Gamma H&C	Modello MAESTRO	N° I.T. 06_2022
Matricola 21420743	Oggetto NUOVO IC DISPLAY

Descrizione della modifica

Nuovo display grafico 320x240 RGB

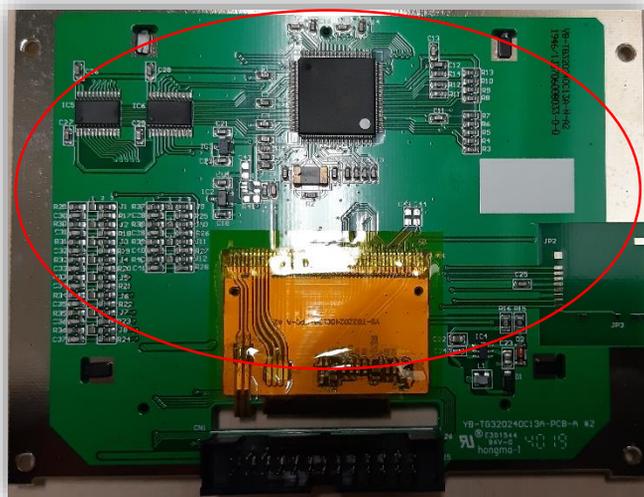
A causa della mancanza dei microprocessori

Viene introdotto un **nuovo display grafico 320x240 RGB**, con un nuovo circuito integrato (IC).

Display grafico 320x240 RGB pre-modifica

Con l'introduzione del **nuovo display grafico 320x240 RGB** si è reso necessario l'adeguamento dei SW, che permette la gestione sia del **vecchio** che del **nuovo display**.

Oltre alla versione di SW è stata anche adeguata la versione della boot.

Il mancato aggiornamento della boot non pregiudica il funzionamento del nuovo display, ma genera solo la mancata visualizzazione della barra di download in fase di scarico SW (il display rimane nero).
